**Progetto per la realizzazione di un capannone
ad uso artigianale per officina e lavaggio automezzi**

Località Villanova di Castenaso - Castenaso (BO)

RELZIONE ILLUSTRATIVA APPROFONDIMENTI RICHIESTI

RELAZIONE ILLUSTRATIVA degli approfondimenti richiesti a seguito della conclusione del procedimento di cui alla procedura di variante ai sensi dell'art. 8 del DPR 160/2010

(estratto dalla Tavola PD07 rev 02 del 30/03/2021)

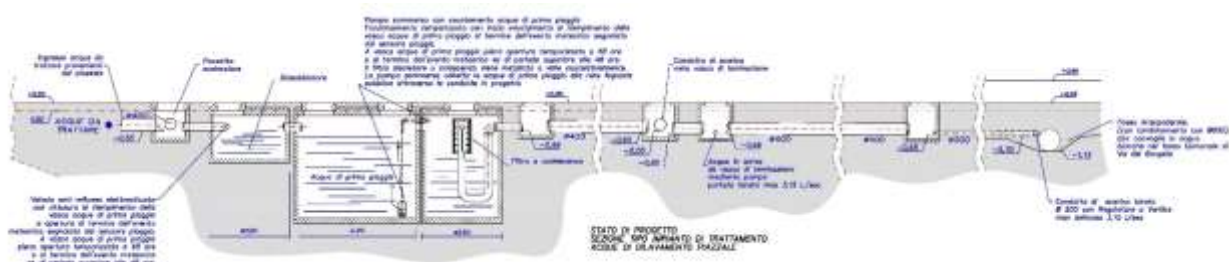
Con riferimento all'impianto di prima pioggia, al fine di consentirne uno svuotamento completo nelle 48/72 ore successive all'evento meteorico si è previsto l'inserimento di una pompa di svuotamento della vasca di raccolta delle acque di prima pioggia.

Sempre in ottemperanza alle prescrizioni di ARPAE si predisporrà poi un impianto di svuotamento della vasca di accumulo della "prima pioggia", nelle successive 48/72 ore mediante pompa di sollevamento temporizzata in funzione dei parametri previsti:

- Sensore pioggia per individuazione dell'inizio dell'evento meteorologico,
- Tramite il pozzetto con valvola anti reflusso (valvola anti reflusso elettroattuata), con chiusura al riempimento della vasca acque di prima pioggia e apertura al termine dell'evento meteorico segnalato dal sensore pioggia.

- A vasca acque di prima pioggia piena apertura temporizzata a 48 ore o al termine dello svuotamento delle acque di prima pioggia (collettate nella fogna pubblica), o al termine dell'evento meteorico se di periodo superiore alle 48 ore) vengono selezionate le quantità previste di prima pioggia (mc. 15,00),

- il pozzetto scolmatore con valvola anti reflusso consente lo sfioro delle acque successive a quelle di prima pioggia (acque di seconda pioggia),
- Sensore pioggia per individuazione della fine dell'evento meteorologico,

- Rilancio dell'acqua di prima pioggia accumulata (mc 15,00) che verrà collettata

A valle della vasca di accumulo di prima pioggia viene comunque previsto un filtro a coalescenza e disoleatore, che cautelativamente può intercettare ogni eventuale eccedenza dell'acqua post trattamento in pozzetto di campionamento (per le eventuali analisi di verifica della acque in uscita).

A valle del filtro a coalescenza/disoleatore in uscita dell'impianto di trattamento delle acque come sopra descritto verrà collocata una vasca di laminazione calcolata sulla base dei dettami previsti nel RUE, in cui vengono convogliate le acque di secondo pioggia.
